NACIONALINIS M. K. ČIURLIONIO DAILĖS MUZIEJUS
M. K. ČIURLIONIS NATIONAL MUSEUM OF ART

DĖL ATSAKymo PATEIKIMO

Nacionalinis M. K. Čiurlionio dailės muziejus (toliau – Perkančioji organizacija) vykdo atvirą tarptautinį konkursą CVPIS sistemoje Nr. 7901270 “M. Žilinsko dailės galerijos Nepriklausomybės a.12, Kaune, rangos darbai”.

5.1	ŠVIESLANGIŲ GROTELĖS APSAUGAI NUO SAULĖS	M ²	50.0
-----	--	----------------	------

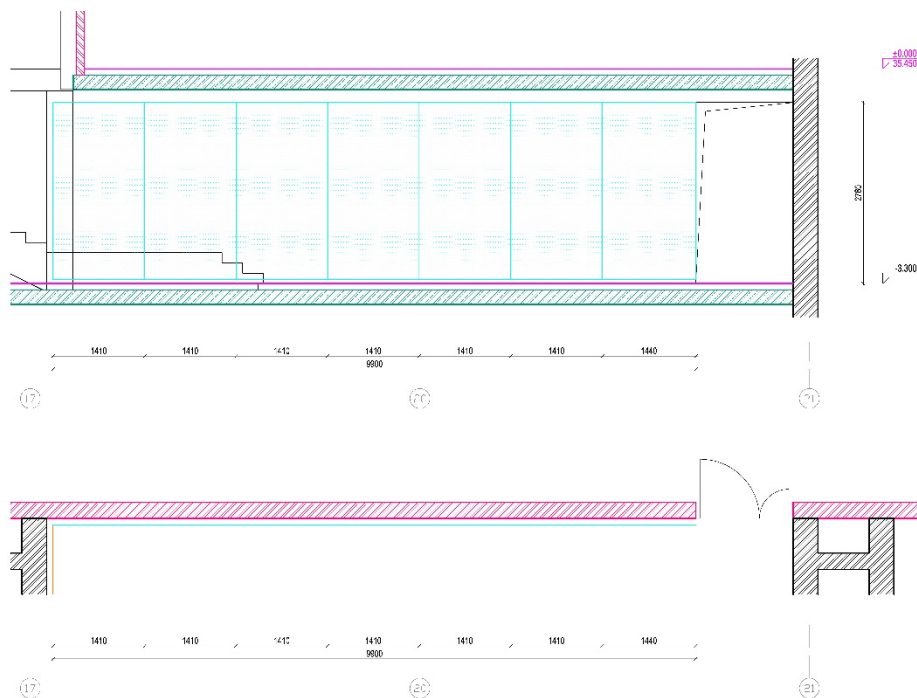
3. Prašome pateikti švieslangių grotelių specifikacijas ir vizualizacijas.

Atsakymas: Pridedamas projekto Architektūrinės dalies brėžinys ŠVIESLANGIŲ GROTELIŲ NUŽYMĖJIMAS SALĖJE 1M11 24030-01-TDP-A-B-040-01-01-0 ir patikslintos PAKABINAMŲ LUBŲ TECHNINĖS SPECIFIKACIJOS.

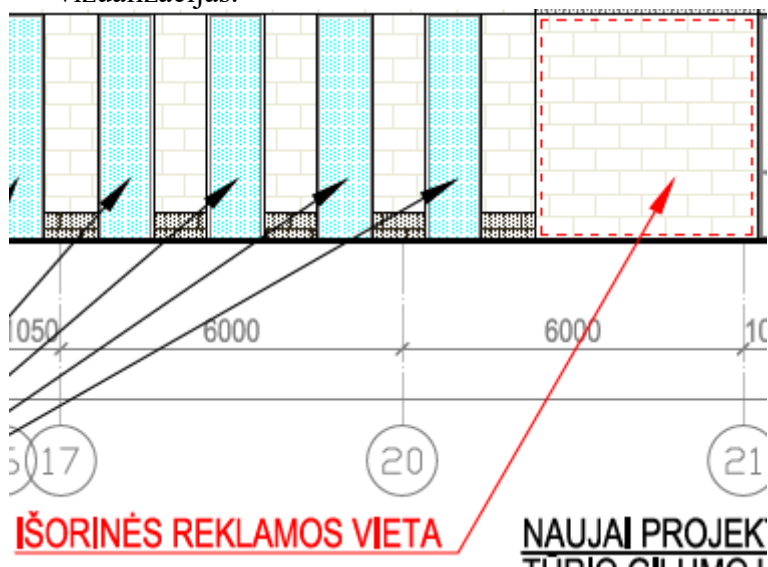
5. Prašome patikslinti teracinio betono laiptų pakopų šviesumą.

Atsakymas: Teracinio betono laiptų pakopos - švelniai balkšvos/pilkos spalvos, vizualiai analogiškas poliruotoms teracinio betono grindims.

Pridedamos patikslintos projekto Architektūrinės dalies GELŽBETONIO TECHNINĖS SPECIFIKACIJOS.
